รายละเอียดคำแนะนำให้แก้ไข จากผลการตรวจสอบตามมาตรฐานความปลอดภัย
และกฎหมายที่ขออนุญาตก่อสร้าง

อาคาร xxxxxxxxxxxxxxxxxxxxxxx

ทีมผู้ตรวจสอบอาคาร ประจำปี 2568

วันที่ตรวจสอบอาคาร วันที่ 23 มิถุนายน 2568

ลำดับที่ : 5 วันที่ 23 มิถุนายน 2568

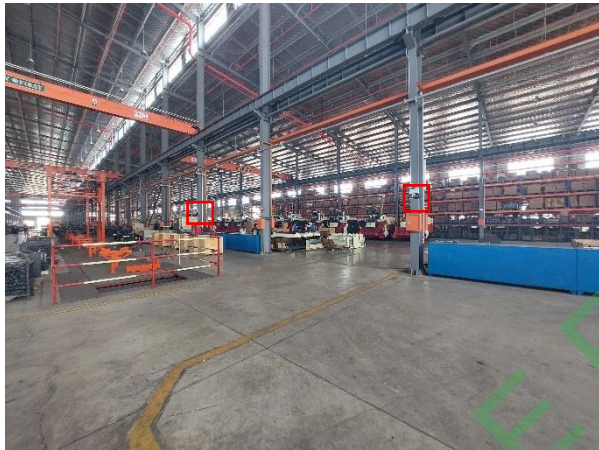
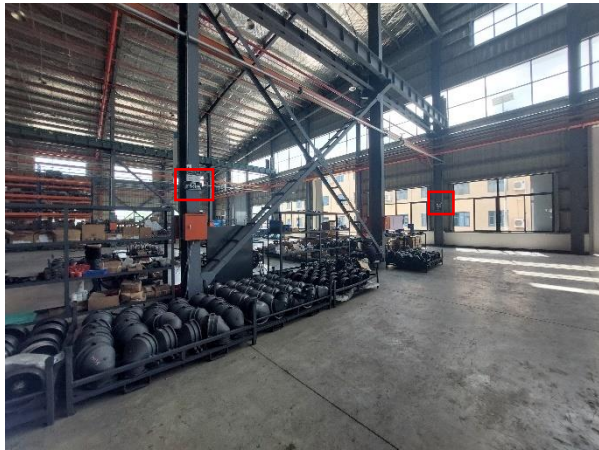
คำบรรยายประกอบภาพ : ถังดับเพลิงไม่ถอดถุงพลาสติก และประสิทธิภาพการดับไฟ(Fire rating) ต่ำ 2A-2B

ข้อเสนอแนะ : ควรถอดพลาสติกออกให้ถังมีสภาพพร้อมใช้งาน แนะนำควรเปลี่ยนใช้ถังดับเพลิงที่มีประสิทธิภาพการดับไฟ(Fire rating) อย่างน้อย 6A-20B

ลำดับที่ : 6 วันที่ 23 มิถุนายน 2568

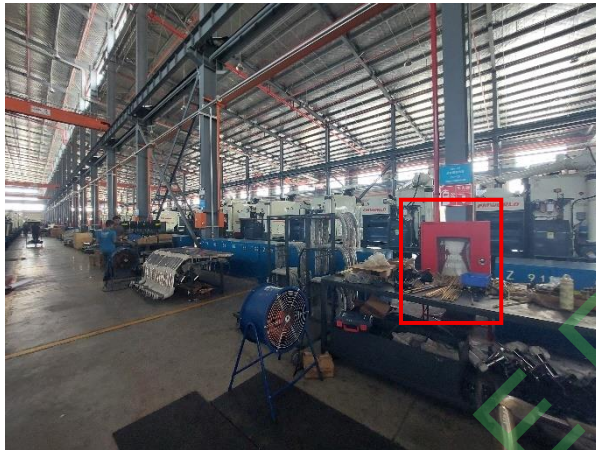
คำบรรยายประกอบภาพ : ป้ายบอกทางหนีไฟ ไม่สามารถใช้งานได้เมื่อไฟฟ้าดับหลายจุด

ข้อเสนอแนะ : ควรแก้ไขไฟป้ายบอกทางหนีไฟ ให้สามารถใช้งานได้เมื่อไฟฟ้าดับ โดยมาตรฐานป้ายบอกทางหนีไฟ ต้องสามารถใช้งานได้ไม่น้อยกว่า 120 นาที

ลำดับที่ : 7 วันที่ 23 มิถุนายน 2568

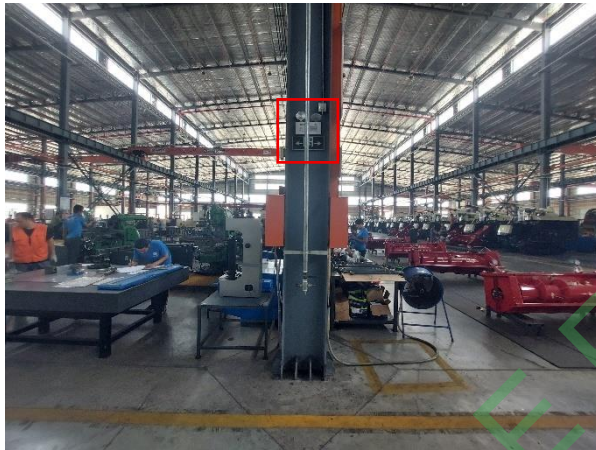
คำบรรยายประกอบภาพ : ของวางกีดขวางการเข้าถึงตู้สายฉีดน้ำดับเพลิง

ข้อเสนอแนะ : ไม่ควรวางของกีดขวางการเข้าถึงตู้สายฉีดน้ำดับเพลิง

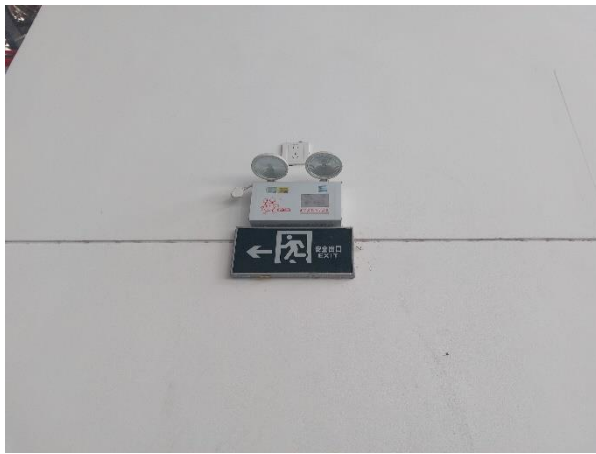
<p>ลำดับที่ : 3 วันที่ 23 มิถุนายน 2568</p>
	<p>เกณฑ์ ● แก้ไขด่วน ● ควรแก้ไข ● ปลอดภัย</p>
	<p>เรื่อง : สมรรถนะเส้นทางหนีไฟ</p>
<p>สถานที่: ภายในอาคาร</p>	<p>คำบรรยายประกอบภาพ : ทิศทางการส่องสว่างของไฟฉุกเฉินไม่ส่องในทิศทางเส้นทางหนีไฟเนื่องจากน๊อตยึดดวงโคมหลวมทำให้ดวงโคมตกคลุมทิศทางไม่ได้ และไฟส่องสว่างฉุกเฉิน และป้ายบอกทางหนีไฟไม่สามารถใช้งานได้เมื่อไฟดับ</p>
<p>ข้อเสนอแนะ : ควรแก้ไขดวงโคมไฟของส่องสว่างของไฟฉุกเฉินให้หันส่องไปในทิศทางเส้นทางหนีไฟและแก้ไขไฟส่องสว่างฉุกเฉิน และป้ายบอกทางหนีไฟให้สามารถใช้งานได้เมื่อไฟดับ เพื่อให้มองเห็นเส้นทางหนีไฟขณะเกิดเหตุ</p>	<p>เกณฑ์ข้อเสนอแนะ : ควรแก้ไข ●</p>
<p>ผลการดำเนินการ :</p>	<p>อ้างอิง : กฎกระทรวง การแก้ไขอาคารที่มีสภาพหรือมีการใช้ที่อาจเป็นอันตรายต่อสุขภาพ ชีวิต ร่างกาย หรือทรัพย์สิน หรืออาจไม่ปลอดภัยจากอัคคีภัย หรือก่อให้เกิดเหตุรำคาญ หรือกระทบกระเทือนต่อการรักษาคุณภาพสิ่งแวดล้อม พ.ศ. 2563 ข้อ 5(2)</p>
<p>(๒) ติดตั้งระบบไฟส่องสว่างสำรองเพื่อให้มีแสงสว่างสามารถมองเห็นช่องทางเดินได้ขณะเพลิงไหม้ และมีป้ายบอกชั้นและป้ายบอกทางหนีไฟที่ด้านในและด้านนอกประตูหนีไฟทุกชั้นด้วยอักษรที่สามารถมองเห็นได้ชัดเจน โดยตัวอักษรต้องมีขนาดไม่เล็กกว่า ๑๐ เซนติเมตร</p>

ลำดับที่ : 4 วันที่ 23 มิถุนายน 2568

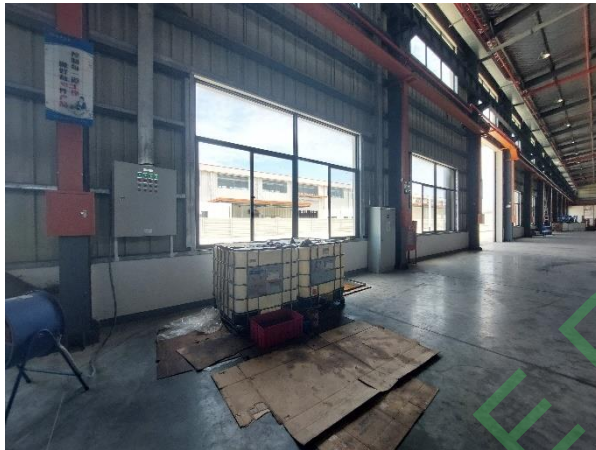
คำบรรยายประกอบภาพ : รูปแบบป้ายบอกทางหนีไฟ ไม่เป็นไปตามมาตรฐาน และไม่สามารถใช้งานได้ อย่างปลอดภัยเมื่อเกิดเหตุเพลิงไหม้

ข้อเสนอแนะ : ควรเปลี่ยนรูปแบบป้ายบอกทางหนีไฟใหม่ให้เป็นไปตามมาตรฐาน

ลำดับที่ : 6 วันที่ 23 มิถุนายน 2568

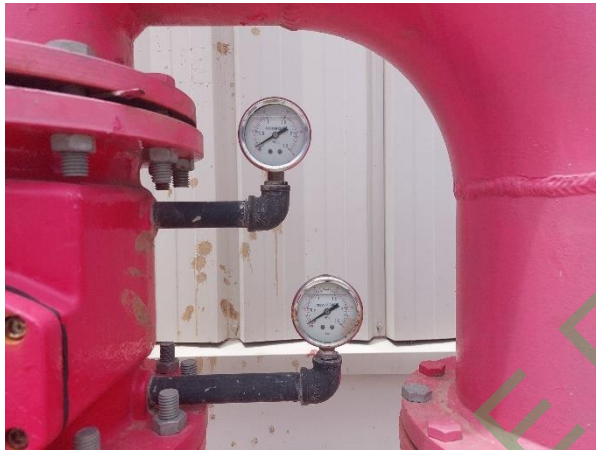
คำบรรยายประกอบภาพ : ถังดับเพลิงไม่มีสายฉีดและประสิทธิภาพการดับไฟ(Fire rating) ต่ำ 2A-2B

ข้อเสนอแนะ : ควรเปลี่ยนถังดับเพลิงให้มีสายฉีดอยู่ในสภาพพร้อมใช้งาน แนะนำควรเปลี่ยนใช้ถังดับเพลิงที่มีประสิทธิภาพการดับไฟ(Fire rating) อย่างน้อย 6A-20B
